Dotyczy postępowania o udzielenie zamówienia publicznego prowadzonego w trybie przetargu nieograniczonego pn.: „**Budowa budynku administracyjno-biurowego wraz z instalacjami i urządzeniami w miejscowości Tomaszów Mazowiecki, ul. Prezydenta I. Mościckiego 4**”

**WYJAŚNIENIE Nr 3
TREŚCI SPECYFIKACJI ISTOTNYCH WARUNKÓW ZAMÓWIENIA
Znak sprawy RZ.271.7.2016**

Pytanie nr 3:

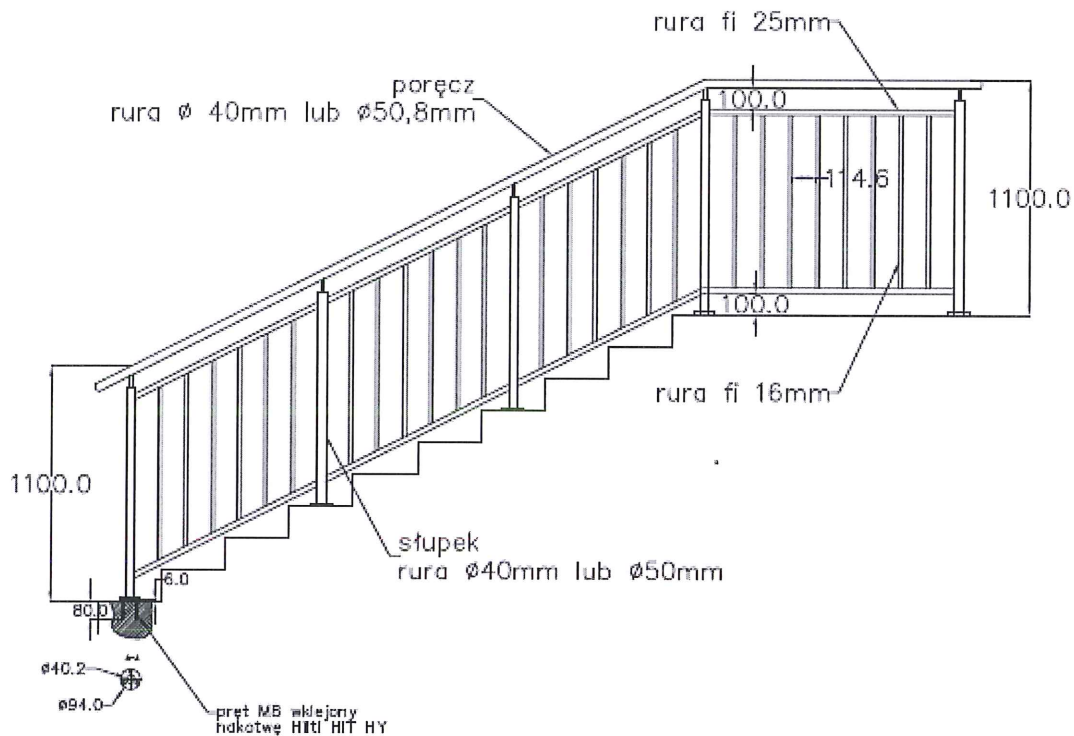
Proszę o określenie (poprzez dokładny opis lub zamieszczenie rysunku czy zdjęcia) balustrad schodowych,

Balustrady wewnętrzne należy wykonać ze stali nierdzewnej polerowanej gatunek 304.

Balustrady wewnętrzne na klatkach schodowych. Słupki i poręcze z rury o średnicy 40 mm, słupki mocowane od góry stopni, wypełnienia poziome 2 sztuki z rury o średnicy 25mm, wypełnienia pionowe w rozstawie co max 120mm z rury o średnicy 16mm.

Wszystkie użyte materiały powinny mieć aktualne, wymagane przepisami znaki i świadectwa dopuszczenia do stosowania w budownictwie na terytorium Rzeczypospolitej Polskiej,

Możliwe jest wykonanie balustrady w innej technologii w uzgodnieniu z inwestorem, spełniającej wymagania zawarte w Rozporządzenie Ministra Infrastruktury z dn. 12 kwietnia 2002 r. w sprawie warunków technicznych, jakim powinny odpowiadać budynki i ich usytuowanie (Dz.U. z 2015 r. poz. 1422) - *tekst jednolity*

Konstrukcja balustrady nie może pomniejszać wymaganej przepisami p-poż. szerokości biegu klatki schodowej.
